TRANS/WP.29/728  
5 mai 2000

Forum mondial sur l'harmonisation des Règlements concernant  
les véhicules (WP.29)

PROJET DE COMPLÉMENT 5 AU RÈGLEMENT No 77

(Feux de stationnement)

Annexe 2, exemple de marque d'homologation, modifier comme suit :

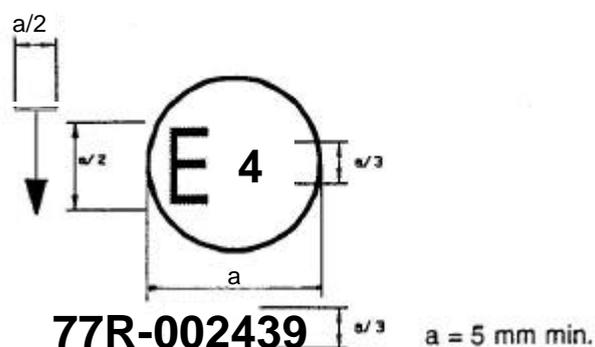
Annexe 2, ajouter, à la fin de la légende figurant sous l'exemple de marque d'homologation, la phrase suivante :

"... dans sa forme originale. La flèche verticale orientée vers le bas depuis un segment horizontal indique que, pour ce dispositif, la hauteur de montage autorisée est égale ou inférieure à 750 mm au-dessous du sol."
